第14回利賀ダム建設事業監理委員会資料

利賀ダム建設事業の事業費について

補足資料

北陸地方整備局 利賀ダム工事事務所

⑤作業船及び係船設備の見直し 約5億円減

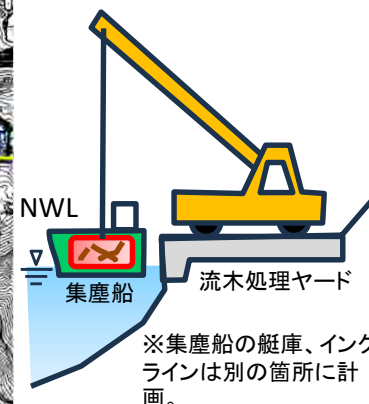
- 貯水池の流木処理等を行うための流木処理ヤードの作業方法の見直しを行った結果、集塵船が不要となり、艇庫の規模縮小及び係船設備(インクライン)の廃止が可能となりコスト縮減を図った。

- ・網場で捕捉した流木を集塵船で回収し、ダム湖上流に設置した流木処理ヤードまで運搬。ダム湖の集塵船から流木処理ヤードにクレーンにてカゴごと陸揚げ
- ・集塵船の艇庫及びインクラインは流木処理ヤードとは別の箇所に計画

- ・網場で捕捉した流木を、作業船と集積網を用いて集塵し、作業船で流木処理ヤードまで曳航し、一時的に流木を貯留・係留。貯水水位が下がるタイミングでバックホウによる陸揚げ
- ・作業船は普通自動車で牽引が可能なることから、流木処理ヤード近傍に艇庫を計画

⑥放流警報設備の配置見直し 約2億円減

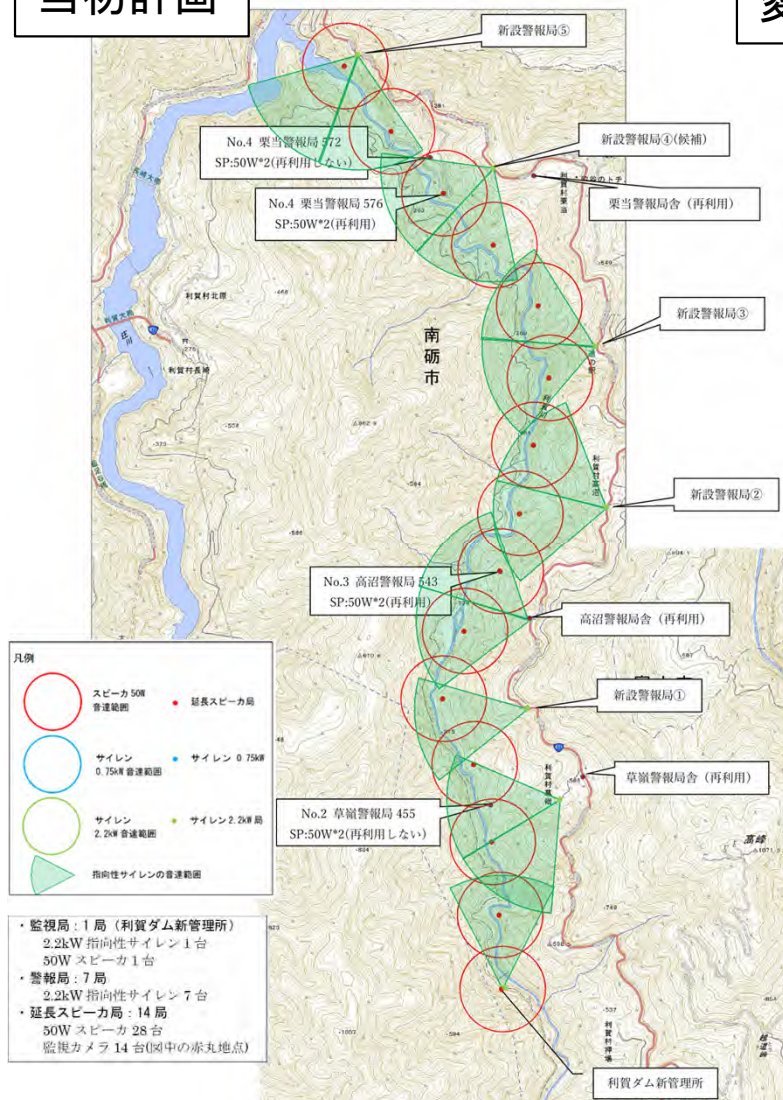
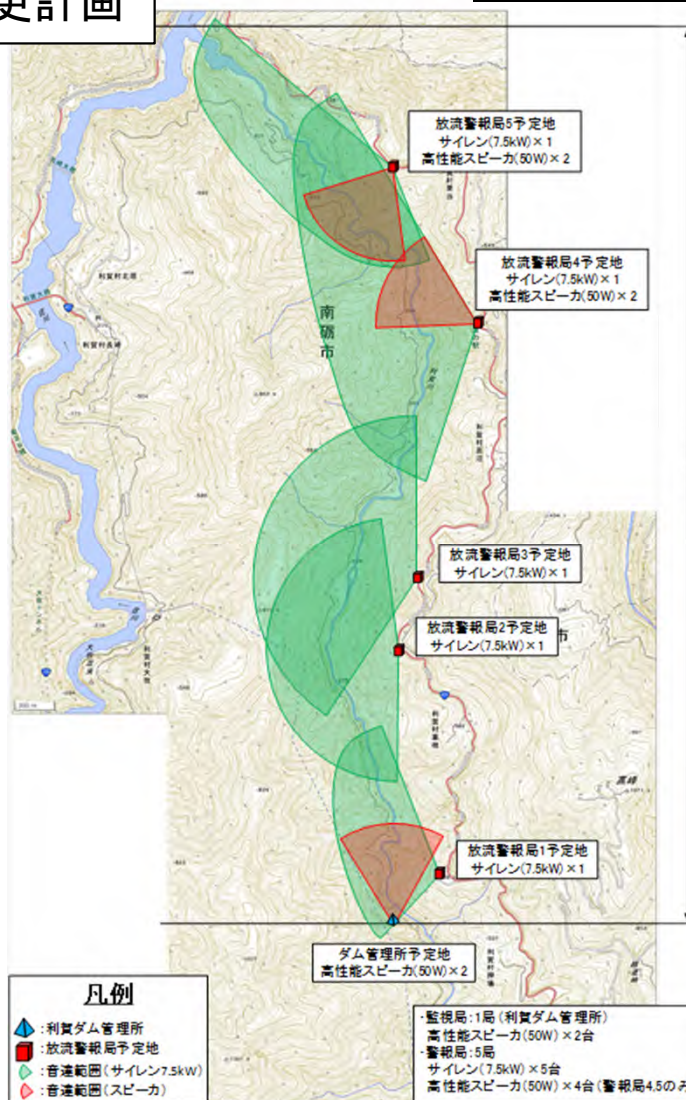
- 放流警報設備の配置については、現地試験（音達試験等）を行い詳細な配置検討を行い、指向性型サイレン及び最新の高性能スピーカを採用することにより、設置台数を削減。
